S. EUFEMIA, P.TTA

1401

Descrizione prestazionale dell'intervento

Foto del rilievo

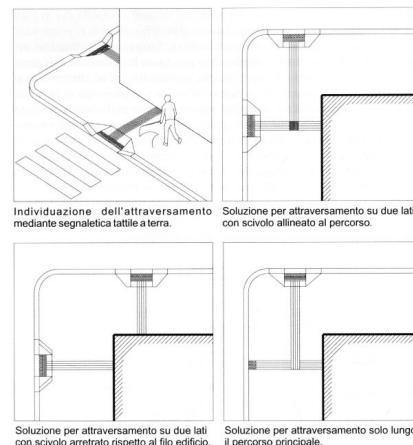
Inadeguatezza di segnalazione tattile per non vedenti

Intercettazione dell'attraversamento pedonale attraverso la **collocazione di adeguata segnaletica tattile sul marciapiede**.
Se non vi è semaforo, sarà sufficiente sbarrare il marciapiede, all'altezza del centro della zona zebra, con il Codice di DIREZIONE RETTILINEA che terminerà 40 cm prima del confine fra scivolo e zona carrabile con il Codice di PERICOLO VALICABILE che deve coprire tutta la luce dello scivolo.
